**Avis délibéré de l’Autorité environnementale sur le  
nouveau programme national de renouvellement  
urbain du quartier prioritaire du Val fourré  
à Mantes-la-Jolie (78)**

**n°Ae : 2021-137**

Avis délibéré n° 2021-137 adopté lors de la séance du 13 janvier 2022

Figure 6– Plan-guide du projet (Source : dossier)

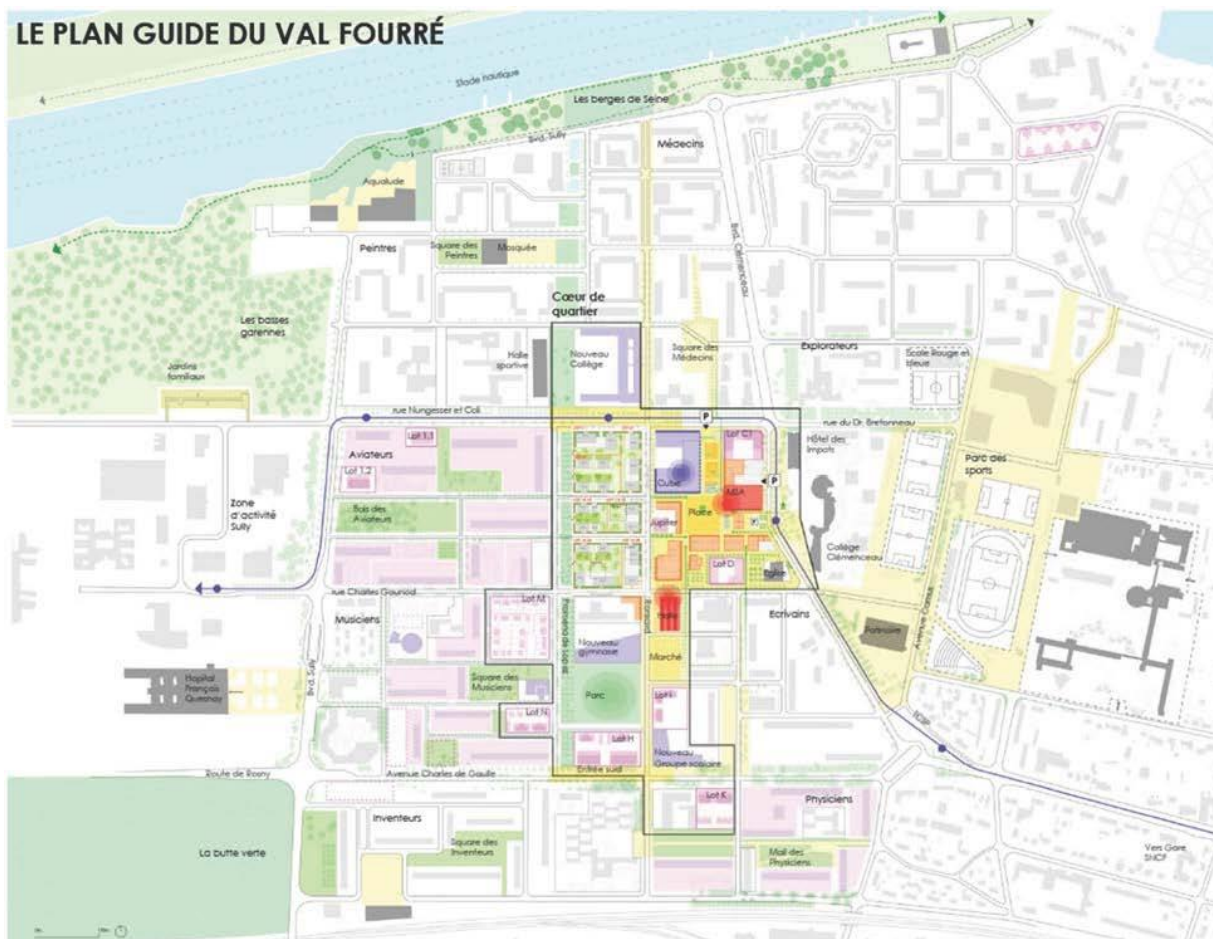
**L'Ae recommande, pour la bonne information du public, de compléter l'étude d'impact par des schémas permettant de suivre l'évolution des opérations dans le temps.**
